<対象機種>	KRT-340	KRT-420P*
	KRT-420	KRTG-340*
	KRTG-420	KRTG-480*
* = 生産終了機種		KRTG-540*

電磁接触器が変更いたしました。

変更前	変更後
<p>メーカー : (株)安川電機 メーカー品番 : HC-10E</p>	<p>メーカー : 富士電機(株) メーカー品番 : SK09AR-201W</p> 
<p>メーカー : 富士電機(株) メーカー品番 : SRC3938-06M</p>

ねじ位置 (正面)

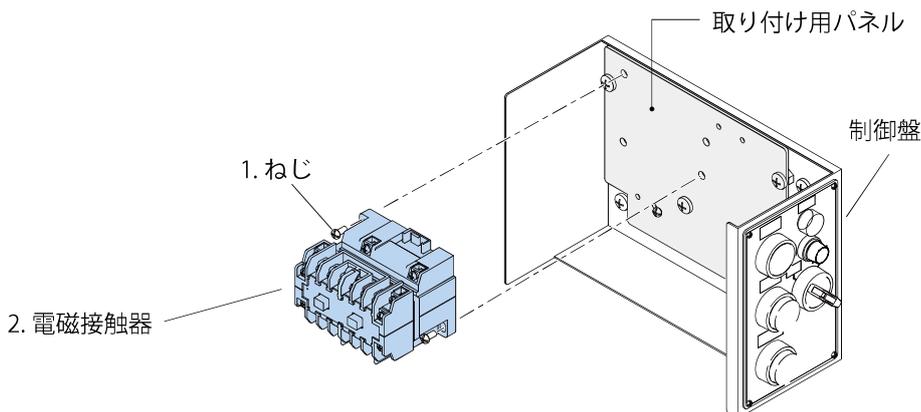
1. ねじを外す (2か所)

2. 電磁接触器を外す

ねじ位置 (正面)

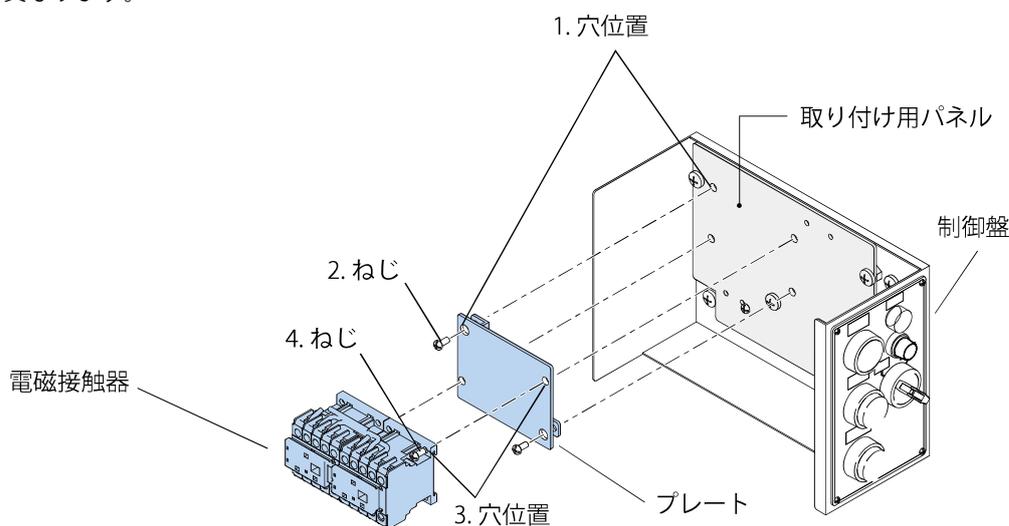
- 取り付け用パネルと電磁接触器の穴位置が合わないため、間にプレートを挟んで取り付けます。
以下の表より変更前の電磁接触器からセット品番（電磁接触器・プレート・ねじ）を選択してご購入ください。

• HC-10E とねじ位置が異なります。

1. 取り付け用パネルとプレートの穴位置を合わせる
2. ねじでとめる (2 か所)
3. 電磁接触器とプレートの穴位置を合わせる
4. ねじでとめる (2 か所)

※既に電磁接触器「SK09AR-201W (キラ品番: EP3-00183-00-01)」が組み付いている機械は、プレートは必要ありませんので、電磁接触器のみをご購入ください。

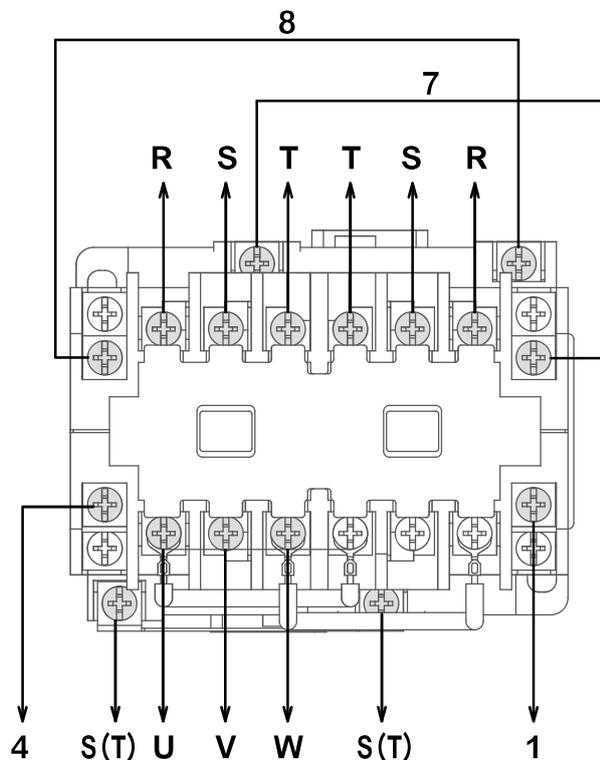
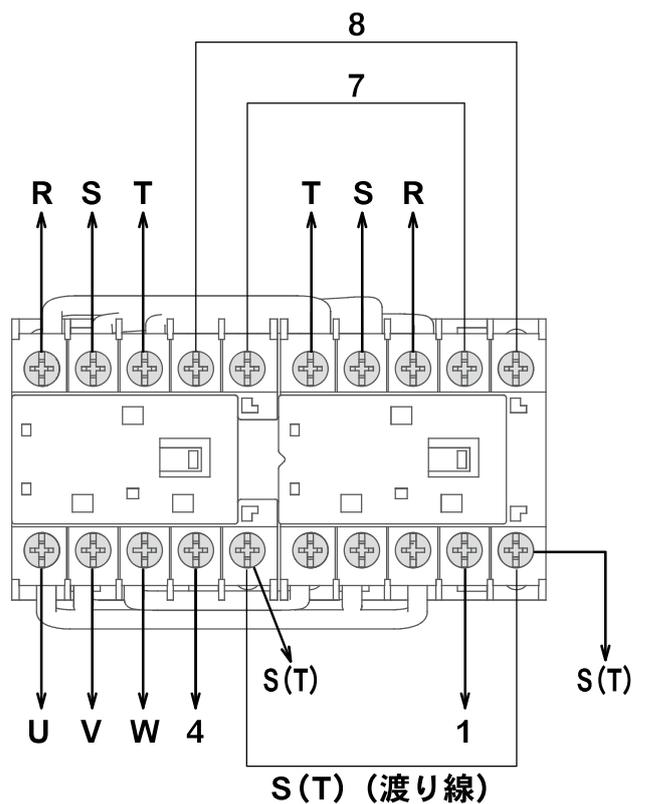
<変更前>

メーカー品番 : HC-10E

<変更後>

メーカー品番 : SK09AR-201W

1. 配線図 (右図) どおりに配線する

- ・間違いがないか確認してください。
- ・機種年式により、線番が違う場合があります。線番と同じ端子に接続してください。

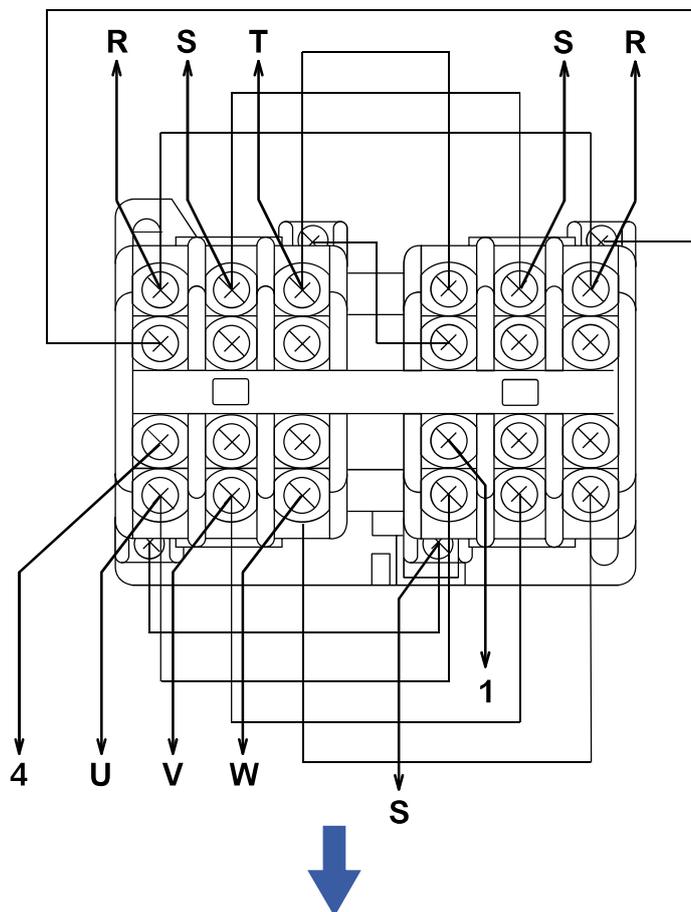
<変更前>

メーカー品番 : SRC3938-06M

<変更後>

メーカー品番 : SK09AR-201W

1. 配線図(右図)どおりに配線する

- ・間違いがないか確認してください。
- ・機種年式により、線番が違う場合があります。
線番と同じ端子に接続してください。
